# PROJET INTERIVES

*Compte-rendu du 5eme atelier de concertation*

*« Focus sur le secteur INTERIVES EST »*

## Atelier 5 – Focus sur le secteur INTERIVES EST

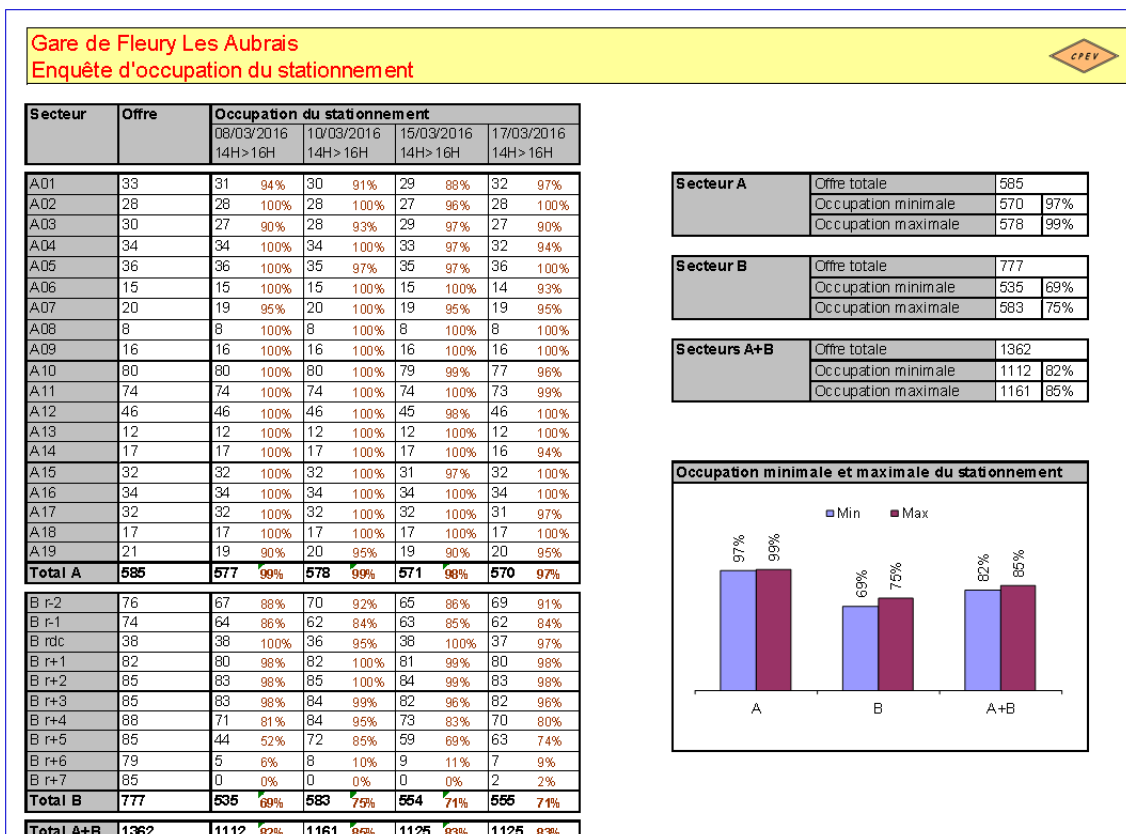
Sur quels éléments basez-vous votre raisonnement pour évaluer la possibilité d'une fermeture progressive du parking extérieur ? Peut-on craindre que la capacité du parking silo à l'est soit insuffisante et engendre un report sur les rues voisines ?

La gare des Aubrais est actuellement dotée de 2 parkings de stationnement pour un total de 1362 places:

- un parking silo couvert de 777 places
- un parking aérien de 585 places

Une enquête d'occupation du stationnement des parkings de la Gare des Aubrais a été réalisée le 8, 10, 15 et 17 mars 2016 permettant d'évaluer l'usage actuel des parkings (tableau ci-contre):

- Parking silo (secteur B) : taux d'occupation compris entre 69% et 75%
- Parking aérien (secteur A) : taux d'occupation compris entre 97% et 99%

Il en ressort ainsi une surcapacité actuelle de 201 places, principalement localisées dans le parking silo qui mériterait une utilisation optimisée (en considérant les taux d'occupation maximale observés).

La réalisation du franchissement par câble et du parking Danton s'inscrit dans une stratégie de captation en amont des flux routiers des habitants résidant à l'ouest du faisceau ferré et se rendant à la gare des Aubrais. Cela permettra ainsi de réduire la demande en stationnement à l'est et donc d'apaiser la circulation routière dans le secteur Lamartine – Gare des Aubrais.

**Post réunion** : ainsi que demandé lors de la réunion du 30 mars, l'analyse de la provenance des usagers des parkings de la Gare est communiquée. Les fichiers d'abonnés et les études de circulation permettent d'estimer les provenances des usagers. Les proportions entre ceux provenant de l'ouest du faisceau ferré et ceux provenant de l'est sont équilibrées, aux alentours de 44%.

Le projet prévoit donc un équilibrage de l'offre de stationnement « gare » de part et d'autre du faisceau ferroviaire par la création du parking Danton à l'ouest, rendant possible la mutation progressive du parking en surface à l'est. Le parking silo d'une capacité de 777 places est maintenu.

La mutation progressive du parking de surface de la gare pourra s'enclencher après la mise en service du parking sous la place Danton pour la première phase. Le reste du parking de surface de la gare sera transformé après la mise en service d'un parking silo côté Danton qui complètera l'offre du parking enterré. Cette mutation progressive permettra en outre de mesurer les impacts de la première phase et d'ajuster les dimensionnements le cas échéant pour la seconde phase.

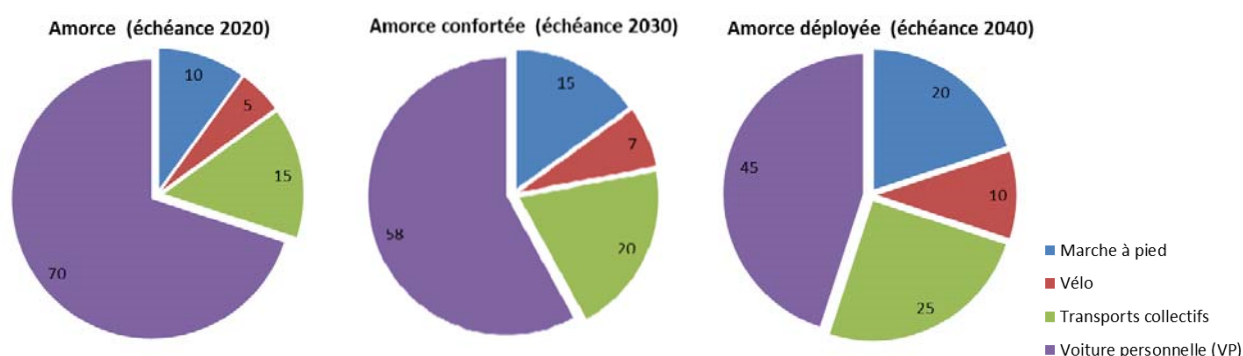
### **Dans le cadre de la suppression du parking en surface côté Est, le plan de circulation du quartier sera-t-il modifié ?**

En effet, la suppression du parking, conjuguée à la construction de programmes d'habitat et à la création de la station télécabine, amènera des évolutions du plan de circulation du quartier. Des hypothèses sont à l'étude et seront enrichies par les échanges durant le travail sur le plan.

Plan de numérotation des ilots

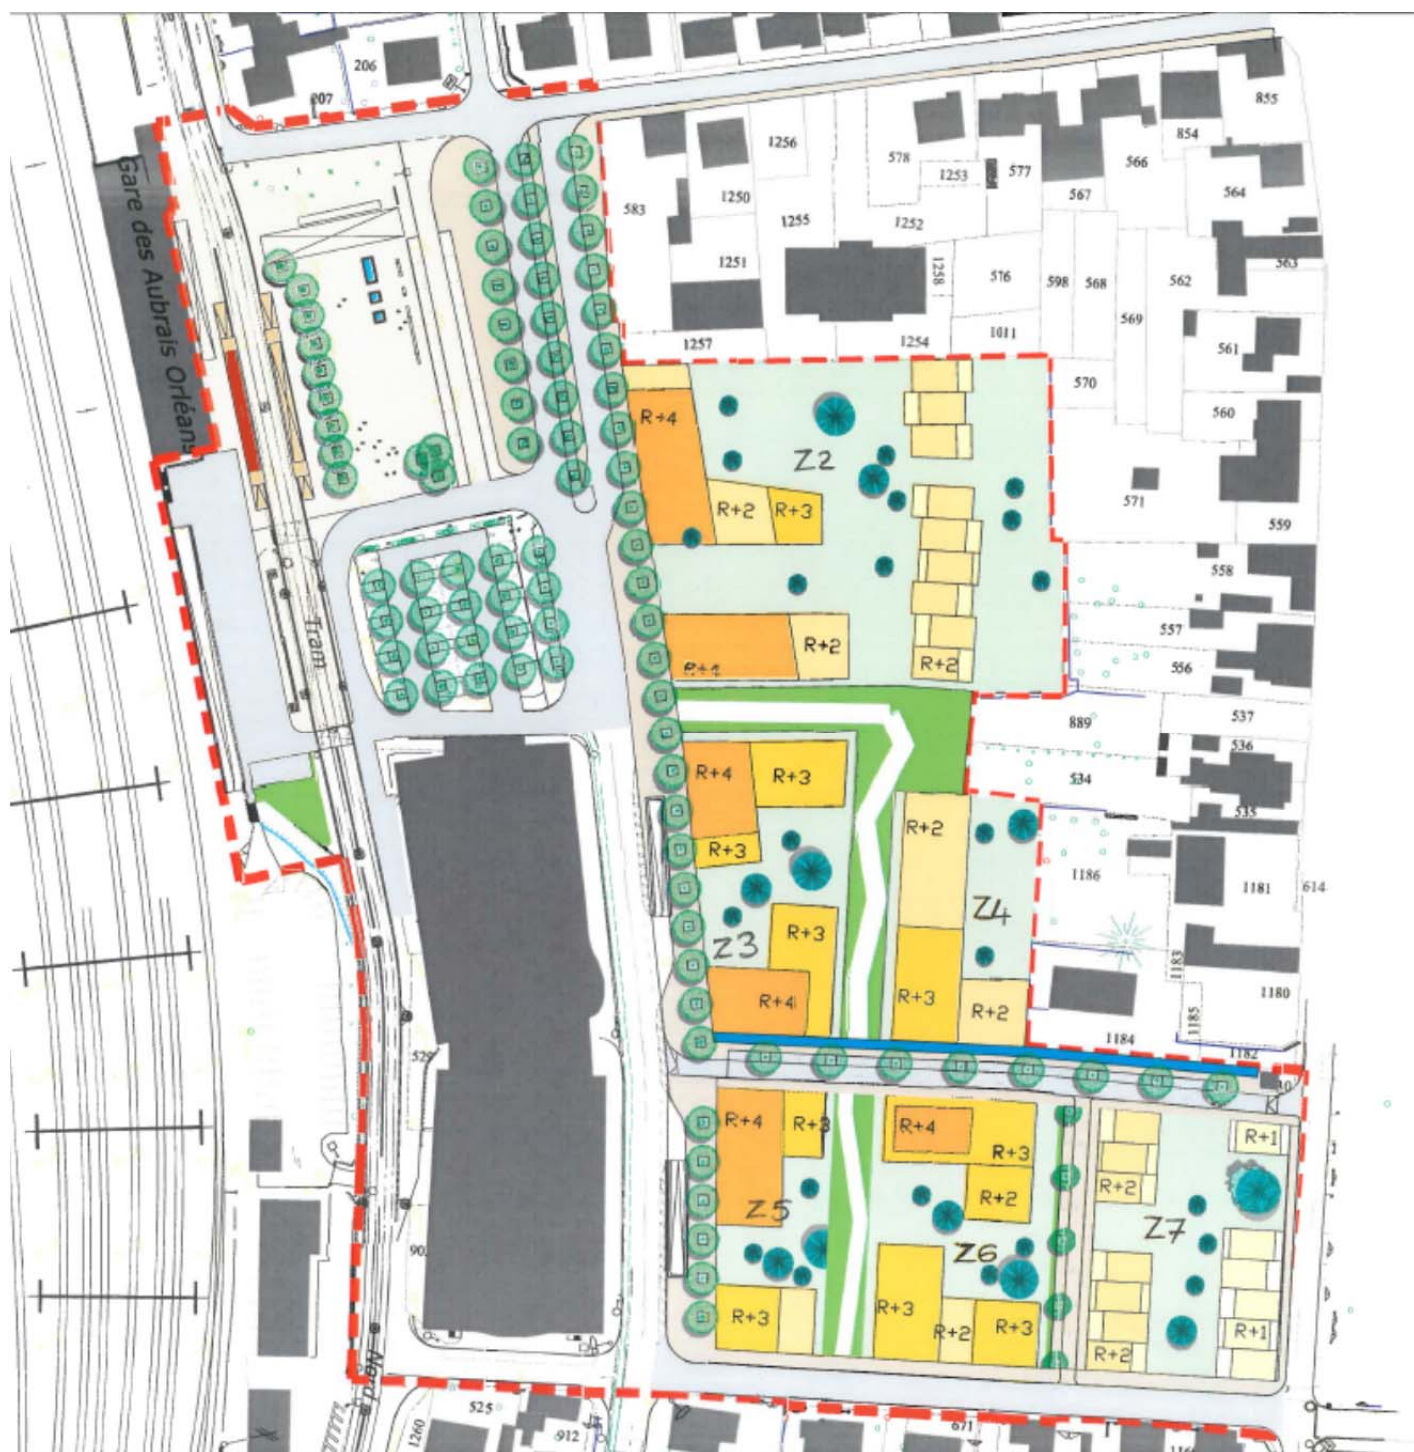
En complément de la place de la Commune de Paris, il est souhaité la réalisation d'un jardin / square de proximité dans les ilots Z2 et Z3. Ce square permettrait :

pourquoi ne pas positionner le square avec un accès direct sur la place

- **Evolutions proposées du plan masse**
  - La desserte et le fonctionnement de l'îlot Z2 : le lot sera réalisé de manière unitaire, par un promoteur unique. Le programme prévoit la construction d'un stationnement en sous-sol mutualisé sur une partie de l'îlot, les résidents des logements en second rang disposeront d'une sortie piétonne dans le cœur du

- Les participants ont apprécié la préservation du marronnier dans le plan masse. Ils souhaitent que la présence du marronnier donne l'occasion d'aménager un petit square public, avec une ambiance plus calme, préservé de l'animation de la place de la Commune de Paris. Attention néanmoins aux feuilles et marrons.
- Les participants soulignent l'intérêt d'intégrer à la réflexion l'évolution du transformateur au débouché de la voie à créer, au nord de Z7

- Les « traverses » pourraient être ponctuées de jardinières partagées pour embellir le quartier. Si l'idée paraît séduisante à la majorité des participants, certains ont exprimé des doutes quant à l'entretien et au risque de vol de végétaux.
- La représentation trop végétale de la « traverse Z2-Z3-Z4 » devra être rectifiée car, du fait de sa fonction d'accès aux véhicules d'urgences, son traitement sera plus minéral.

=> Une précision a également été apportée sur la nécessité de « constituer une façade » sur cette place déjà suffisamment distendue et sur le fait que les logements collectifs se rapprocheraient d'autant des fonds de jardins

jardin et d'un accès ponctuel (déménagement/livraison...) à leur logement.
